ミスミ製ミニチュアリニアガイド 炭素鋼製品販売終了予定のお知らせ

ミニチュアリニアガイド 炭素鋼からステンレス鋼への切り替えについて

代表型番：S(S)EB10-55 仕様比較例

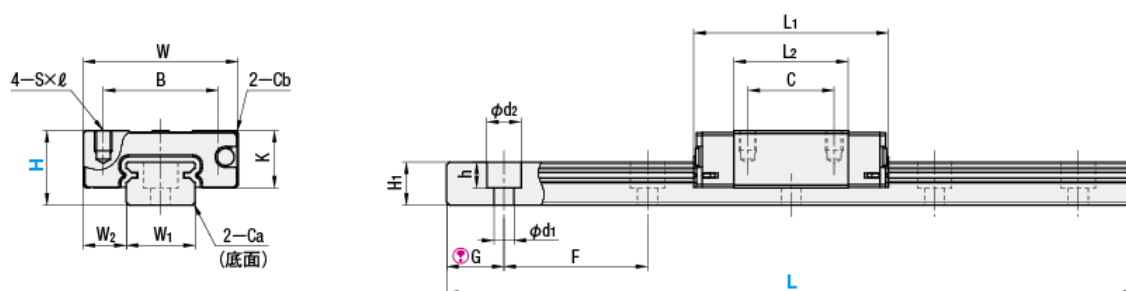
1. 代替製品 仕様変更点

- ・材質が炭素鋼からステンレス鋼（SUS440C 相当）になります。
- ・製品寸法、許容荷重・許容モーメント、精度基準等その他仕様に相違はありません。
